Gemeente
Albrandswaard

NOTA INSPRAAK EN VOOROVERLEG

(VOORONTWERP) BESTEMMINGSPLAN 'ZUIDELIJKE ENTREE OVERHOEKEN
I EN II'.

28 november 2019
Gemeente Albrandswaard

Figuur 1: Uitsnede uit inspraakreactie

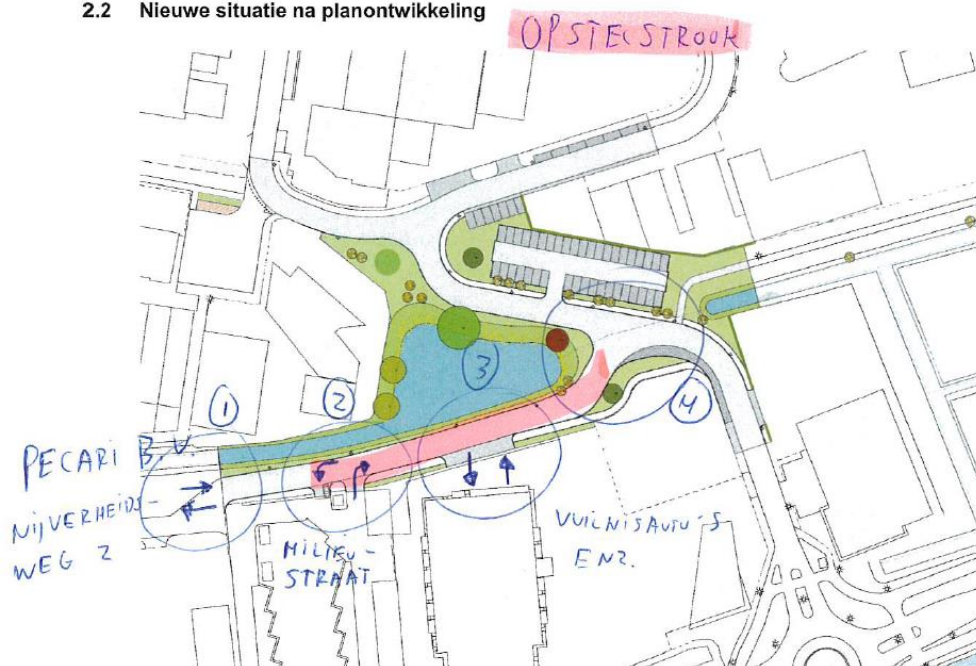
3c. De verkeerssituatie wordt door de nieuwe verkeerssituatie te complex en te gevaarlijk.

Specifiek zijn door reclamant 4 gevaarlijke locaties aangewezen die zouden ontstaan (figuur 1).

Locatie 1: Direct bij de geprojecteerde in- en uitrit van het perceel van reclamant

Locatie 2: in- en uitrit milieustraat

Locatie 3: in- en uitrit vuilnisauto's

Locatie 4: kruising Nijverheidsweg met verbindingsweg naar de Dienstenstraat.

De nieuwe ontsluitingsweg beoogt juist de verkeersveiligheid te bevorderen.

Door het perceel van reclamant via de Nijverheidsweg te ontsluiten kan de gevaarlijke inrit aan de Rivierweg worden afgesloten. Deze inrit is gevaarlijk doordat in- en uitrijdend verkeer vanaf dit perceel het verkeer over de rivierweg blokkeert. Bovendien neemt het risico toe wanneer in de huidige situatie langere voertuigen achteruitrijdend het perceel op (of af) rijden. In de nieuwe situatie is het perceel veiliger ontsloten.

De verkeerssituatie over de Nijverheidsweg moet in de nieuwe situatie gedeeld worden met het verkeer van en naar de gemeentewerf. Bij het ontwerp is aandacht geweest voor de grotere voertuigen die zich over de weg moeten kunnen begeven.

De locaties waar volgens reclamant knelpunten ontstaan zorgen niet voor (onoplosbare) problemen. Locatie 1: De containers die nu de ontsluiting blokkeren worden weggehaald. Het laten staan van de containers is ook geen onderdeel van het plan. Op deze locatie kan dan ook een veilige ontsluiting worden gerealiseerd.

Locatie 2: De paslezer wordt verplaatst, zie beantwoording bij 5.

Locatie 3: de weg is voldoende breed (ca. 7,10 meter) voor vuilniswagens om de Nijverheidsweg op te rijden. Zie beantwoording bij 3a en 3b.

Locatie 4: zie beantwoording bij 4.
